17.11.2021 № 01-01-07-3088/21

Департамент жилищно-коммунального хозяйства города Москвы рассмотрел Ваше обращение от 26.10.2021 № 07-04-11478/21 по вопросу определения эксплуатирующей организации моста через реку Десну в деревне Уварово поселения Первомайское города Москвы и в рамках компетенции сообщает.

**Техническое заключение
о состоянии сооружения
в дер. Уварово
поселения Первомайское
Троицкого административного округа
города Москвы.**

Фото 1 и 2. Общий вид сооружения.

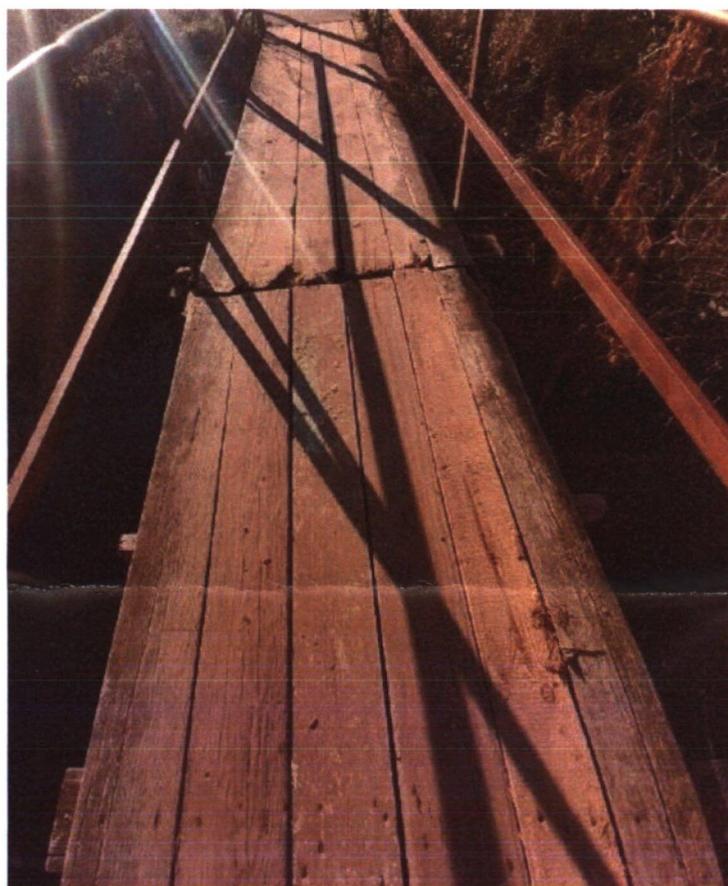
Данный объект носит признаки самовольного строительства (сооружение временного типа), в конструкции сооружения отсутствуют капитальные опоры, мостовое полотно капитального типа, организованные подходы. Кроме этого сооружение находится в аварийном состоянии, имеет значительный физический износ элементов и не может обеспечить безопасное движение пешеходов. Для обеспечения безопасной эксплуатации и долговечности целесообразно демонтировать данное сооружение и в случае экономической обоснованности построить новый мост в соответствии с требованиями нормативной документации.

Фото 5. Перильные ограждения

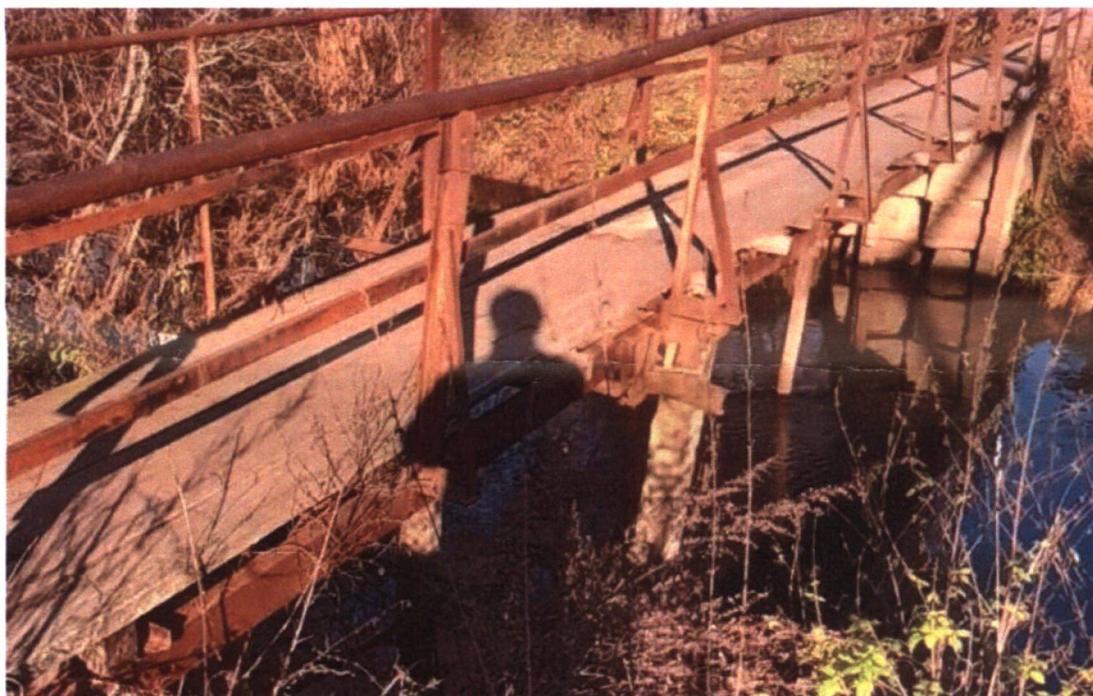
- проходной настил имеет щели, перепады высоты и непрочное закрепление, отсутствует антискользящее защитное покрытие ;
- недостаточная жесткость, искривление и наклон перильных ограждений;
- поверхностная коррозия металлоконструкций;
- перекос относительно друг друга, неравномерное расположение опор.
- отсутствие укрепления откосов.
- отсутствие капитального сопряжения с подходами;
